ODPOWIEDZI NA PYTANIA WYKONAWCÓW

dot.: postępowania o udzielenie zamówienia sektorowego w trybie przetargu nieograniczonego prowadzonego na podstawie ustawy z dnia 29 stycznia 2004 r. Prawo zamówień publicznych, którego przedmiotem jest „Budowa publicznego terminalu promowego w Porcie Gdynia”, numer sprawy: ZNU-227/27/JG/ZTR-614/11/383/PK/2018

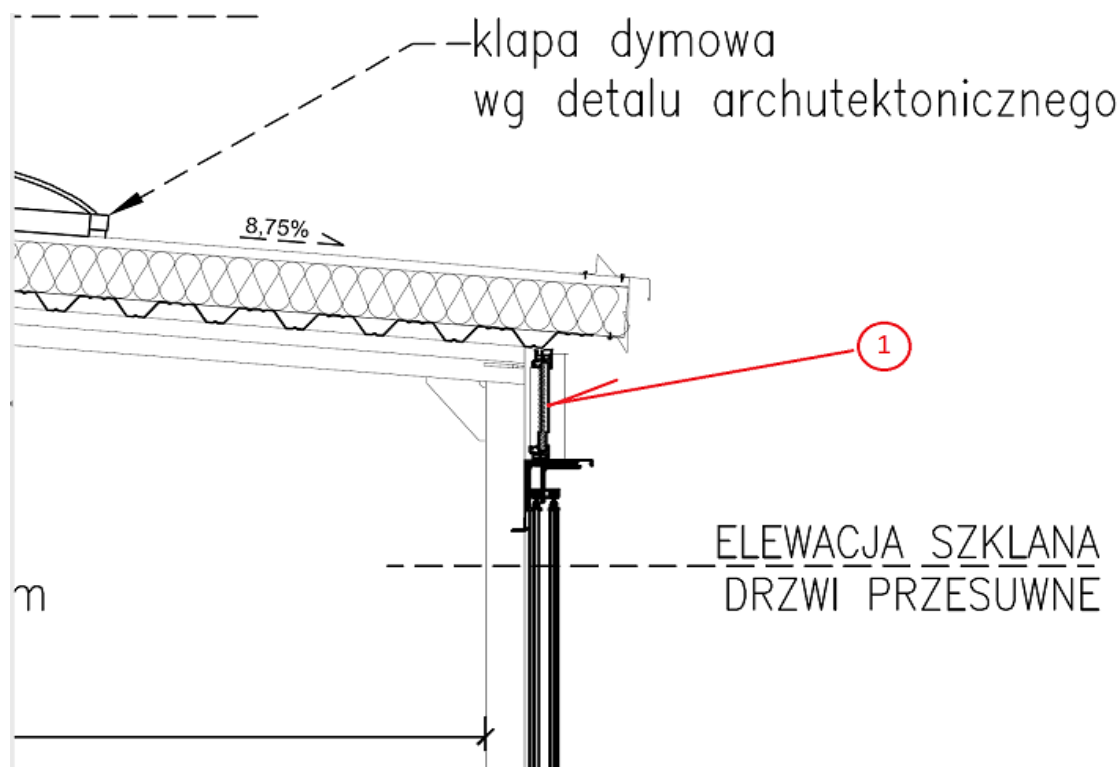
Prosimy o uzupełnienie dokumentacji przetargowej o niżej wymienione dokumenty:

- opis do Projektu Wykonawczego Architektury dla Budynku Terminalu
- opis do Projektu Wykonawczego Architektury dla Budynku Magazynu
- rysunek parteru Magazynu „PW_R_02_AR_P01_C_MAGAZYN_RZUT_PARTERU”, plik najprawdopodobniej uszkodzony, nie otwiera się w całości

Wymienione dokumenty zostały opublikowane na stronie <https://www.port.gdynia.pl/pl/wydarzenia/przetargi/1202-03-10-2018r-budowa-publicznego-terminalu-promowego-w-porcie-gdynia>
